新型炉部会セッション「もんじゅ安全性の国際レビュー」

もんじゅ安全性の国際レビュー

International Review on Safety Requirements for Monju

図3 16項目の要求の1例

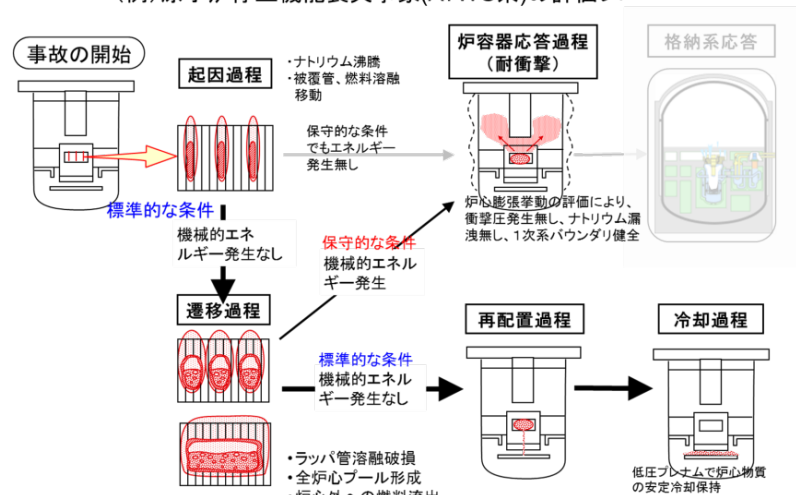
9. 格納機能の喪失に至る事象を詳細に評価し、原子炉停止機能喪失事象及び除熱機能喪失事象について溶融燃料による原子炉容器破損の可能性は実質上除外されるように適切な AM 策を講じること(図3)。

格納機能の喪失に至る事象を詳細に評価し、**原子炉停止機能喪失事象及び除熱機能喪失事象について溶融燃料による原子炉容器破損の可能性は実質上除外**されるように適切なAM策を講じること。

図5 自然循環による崩壊熱除去

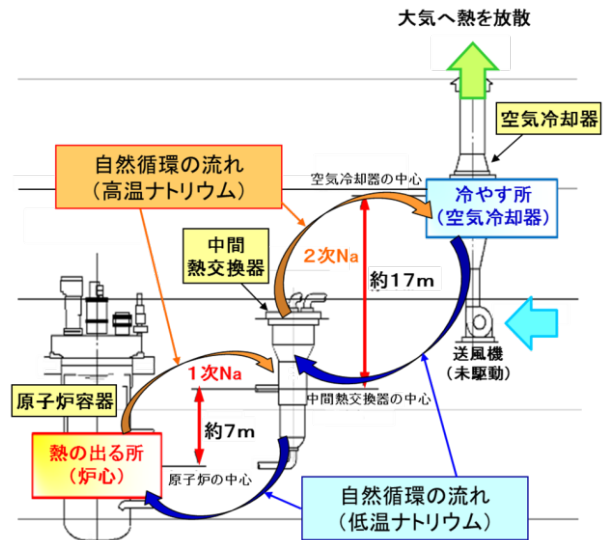
- (1) 重大事故の想定は、ナトリウム冷却高速炉の特徴を踏まえ、系統的かつ包括的に実施されており、安全確保の基本的考え方は妥当なものである。
- (2) 原子炉停止に失敗して炉心が溶融しても、炉心物質は原子炉容器内に保持され、原子炉容器の健全性が確保されることが、様々な不確かさも考慮して適切に評価されている。この IVR シナリオは、ナトリウム冷却高速炉の持つ固有の安全性と信頼性の高い崩壊熱除去能力を反映したものであり、高速炉安全における最新の国際的な考え方にも一致する。
- (3) 「もんじゅ」では、全電源喪失のような設計基準を超える事故においても、自然循環可能な設計となっており、崩壊熱の除去が可能である（図5）。また高速炉では系統圧力が低いため、炉心冷却に必要な冷却材液位が十分確保でき、除熱が失敗した場合でも、炉心損傷に至らしめない多重な対策を施す時間的余裕は十分あると評価される。これらのことから、「もんじゅ」の格納機能確保を炉心損傷防止により達成するという考え方は妥当である。
- (4) 東京電力福島事故の教訓を反映して、設計基準を超える地震・津波などの外的事象に対し、高速炉の構造物、系統及び機器の耐性と設計上の特徴を考慮しつつ、PRA を利用して安全確保策を策定することとしており、外的事象に対する要求事項は妥当なものである。
